十勝川相生中島 計画平面図

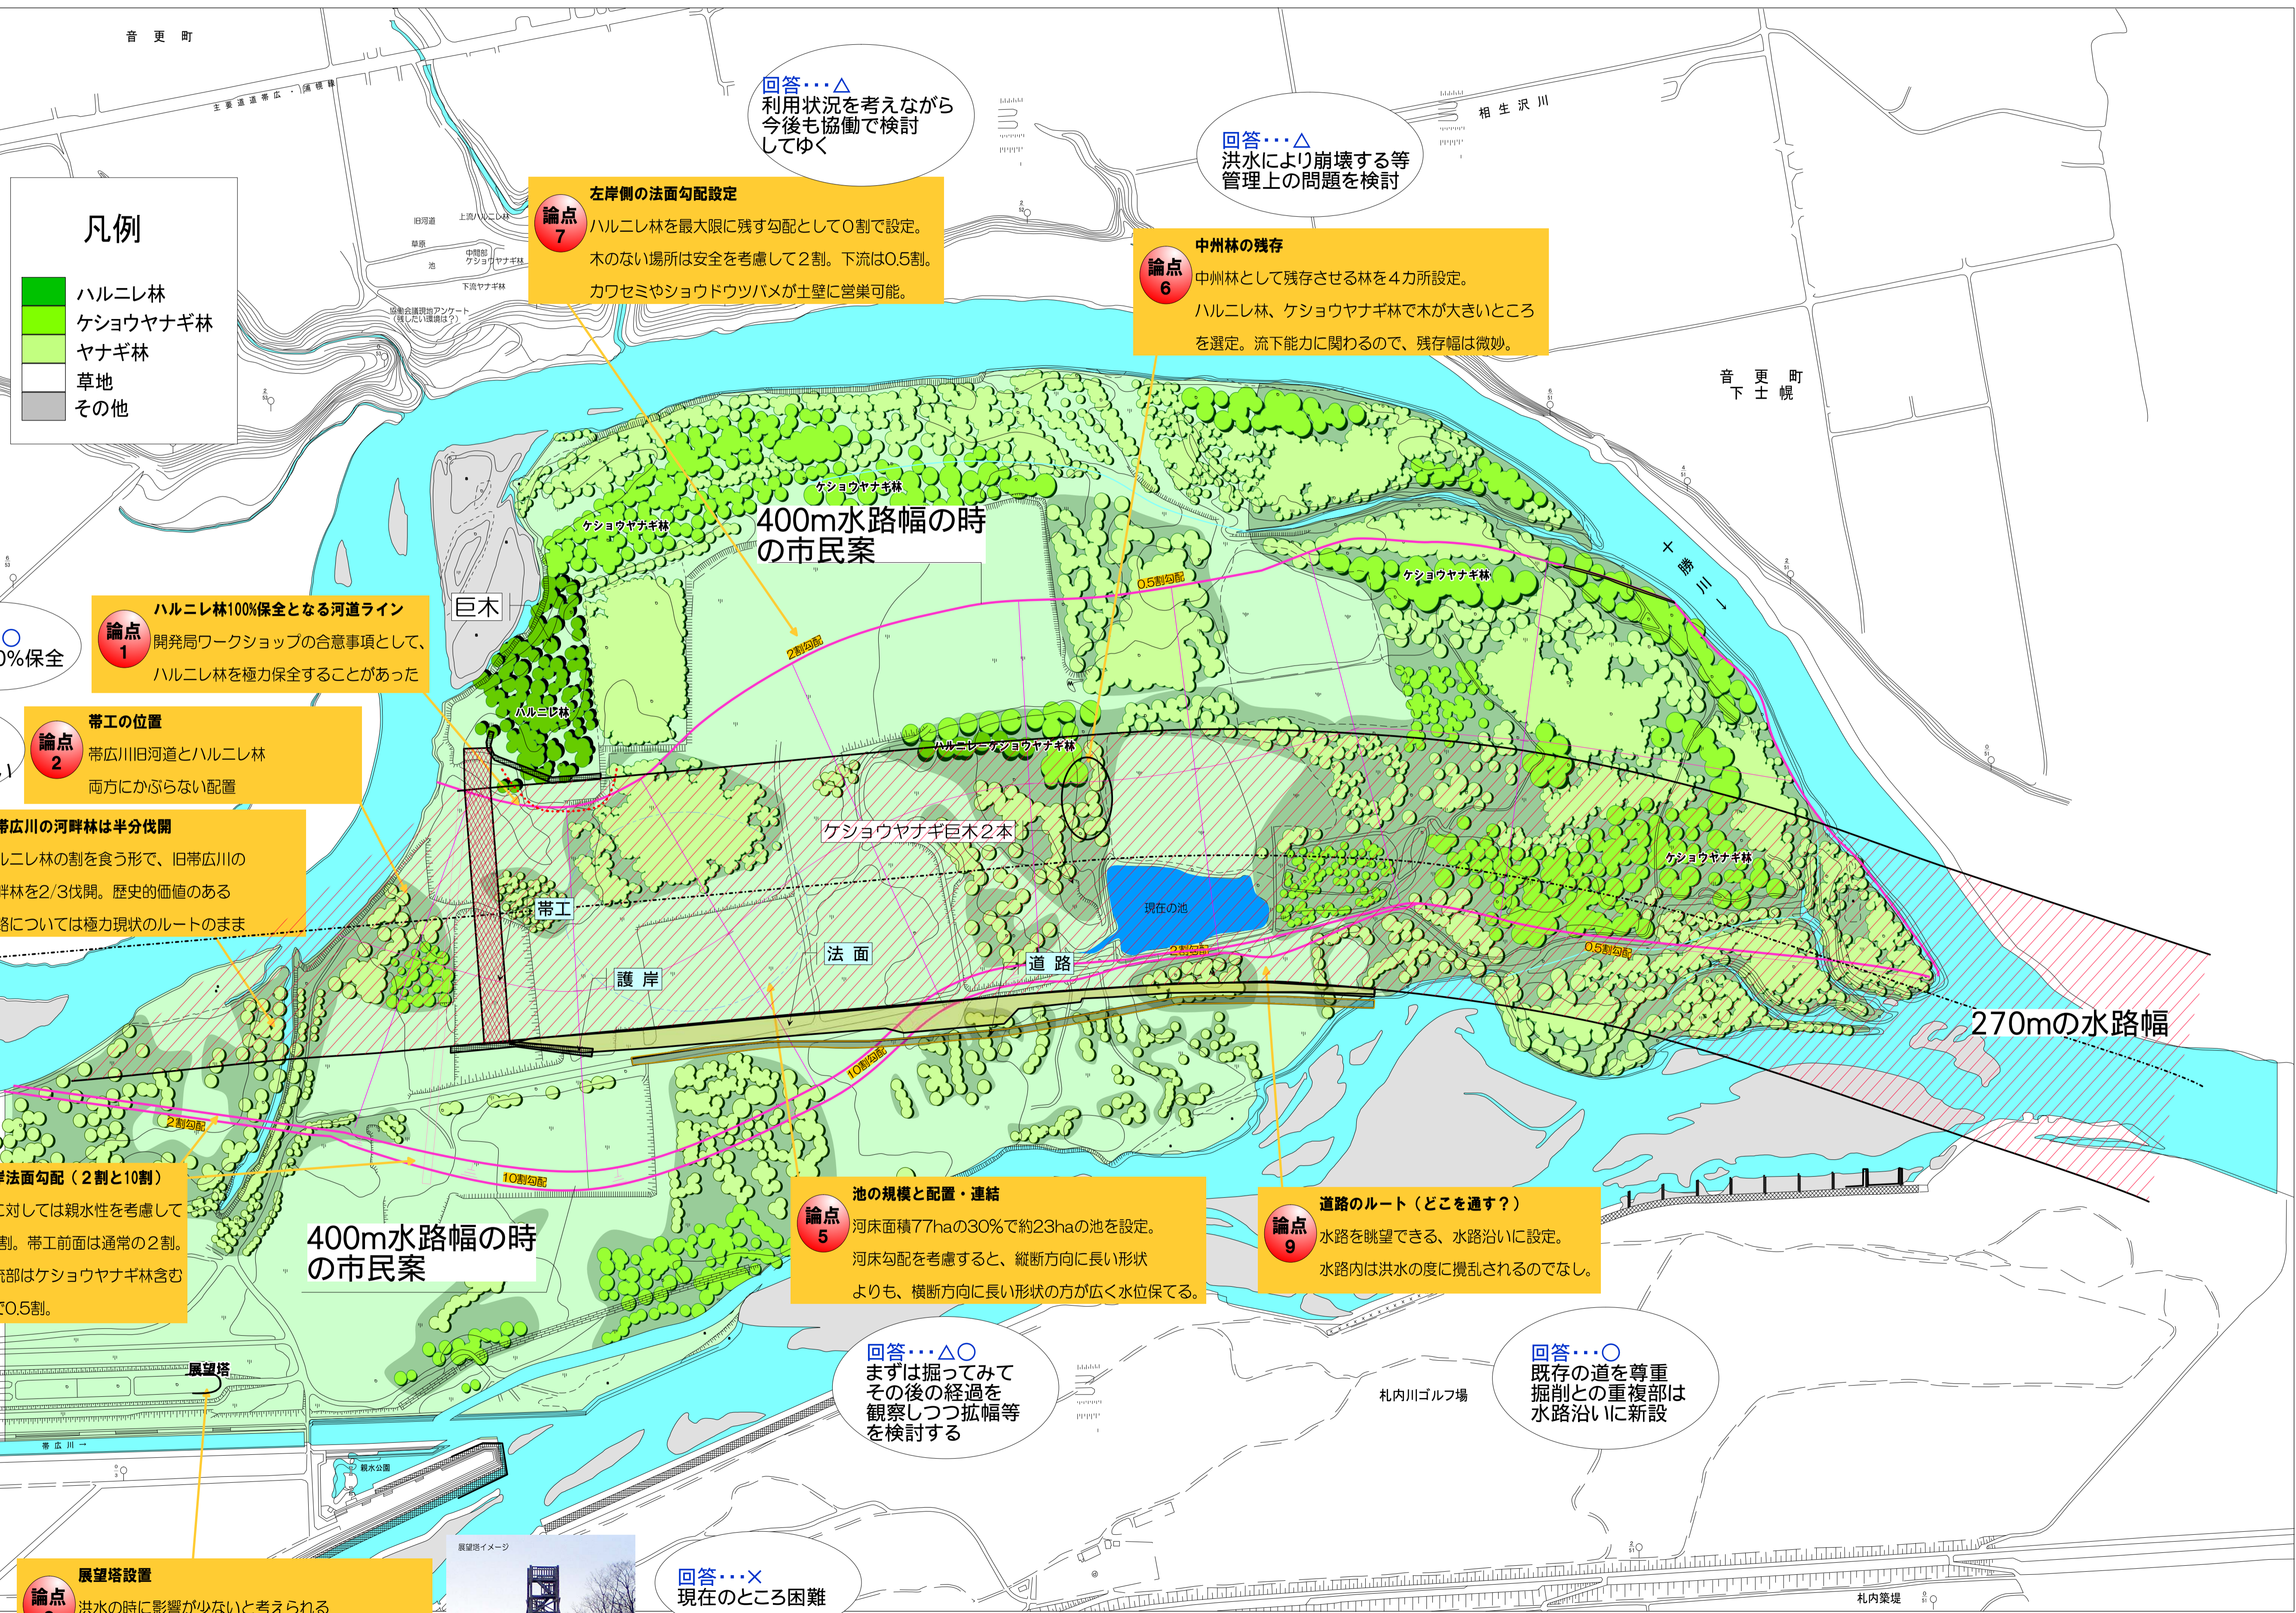
論点 7 左岸側の法面勾配設定
 ハルニレ林を最大限に残す勾配として0割で設定。
 木のない場所は安全を考慮して2割。下流は0.5割。
 カワセミやショウドウツバメが土壁に営巣可能。

論点 6 中州林の残存
 中州林として残存させる林を4カ所設定。
 ハルニレ林、ケショウヤナギ林で木が大きいところ
 を選定。流下能力に関わるので、残存幅は微妙。

論点 1 ハルニレ林100%保全となる河道ライン
 開発局ワークショップの合意事項として、
 ハルニレ林を極力保全することがあった

論点 2 帯工の位置
 帯広川旧河道とハルニレ林
 両方にかぶらない配置

論点 3 旧帯広川の河畔林は半分伐開
 ハルニレ林の割を食う形で、旧帯広川の
 河畔林を2/3伐開。歴史的価値のある
 水路については極力現状のルートのまま

論点 5 池の規模と配置・連結
 河床面積77haの30%で約23haの池を設定。
 河床勾配を考慮すると、縦断方向に長い形状
 よりも、横断方向に長い形状の方が広く水位保てる。

論点 9 道路のルート（どこを通す？）
 水路を眺望できる、水路沿いに設定。
 水路内は洪水の度に攪乱されるのでなし。

論点 4 右岸法面勾配（2割と10割）
 池に対しては親水性を考慮して
 10割。帯工前面は通常の2割。
 下流部はケショウヤナギ林含む
 ので0.5割。

論点 8 展望塔設置
 洪水の時に影響が少ないと考えられる
 堤防上に設定。池と水路上流部を眺望
 できる。木が少ないので、見通しが良い。

回答...× 現在のところ困難

回答...△○ まずは掘ってみて
 その後の経過を
 観察しつつ拡幅等
 を検討する

回答...○ 既存の道を尊重
 掘削との重複部は
 水路沿いに新設

回答...○ ほぼ100%保全

回答...○ ハルニレ林にも
 帯広川にもかぶらない

回答...○ 1/3程度の伐開で済む

回答...△ 利用状況を考えて
 今後も協働で検討
 してゆく

回答...△ 洪水により崩壊する等
 管理上の問題を検討

回答...△ 利用状況を考えて
 今後も協働で検討
 してゆく
